**Forum mondial de l'harmonisation
des Règlements concernant les véhicules**

Groupe de travail des dispositions générales de sécurité

Résolution d'ensemble sur la construction des véhicules**Proposition d'amendements à la Résolution d'ensemble
sur la construction des véhicules****Communication des experts de l'Association internationale
de la construction de carrosseries et de la European Association
of Automotive Suppliers***

Principe – Exemple d'essieux de remorque moteurs

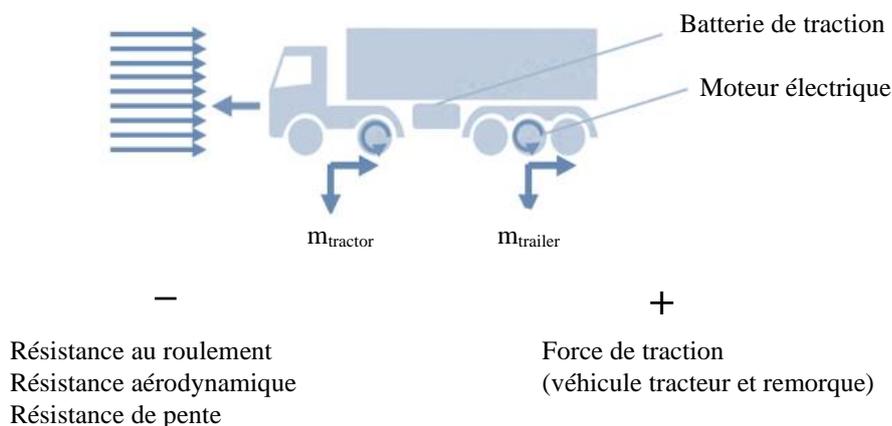
2. Pour ce faire, ils peuvent notamment monter un essieu moteur sur leurs remorques ou semi-remorques (par exemple, avec un système de propulsion ou de récupération). Les essieux moteurs des remorques peuvent faciliter les manœuvres du véhicule à moteur (tracteur) pendant le démarrage et l'arrêt, pendant l'accélération et le freinage et pendant le transport de charges lourdes dans des conditions difficiles (en montée et en descente), ou convertir l'énergie cinétique d'un essieu pour alimenter des dispositifs électriques (par exemple les dispositifs de refroidissement des camions frigorifiques). Cela permet de réduire la consommation de carburant du véhicule à moteur tout en refroidissant les engins (et donc de réduire les émissions de CO₂) et d'améliorer la souplesse de l'ensemble du véhicule.
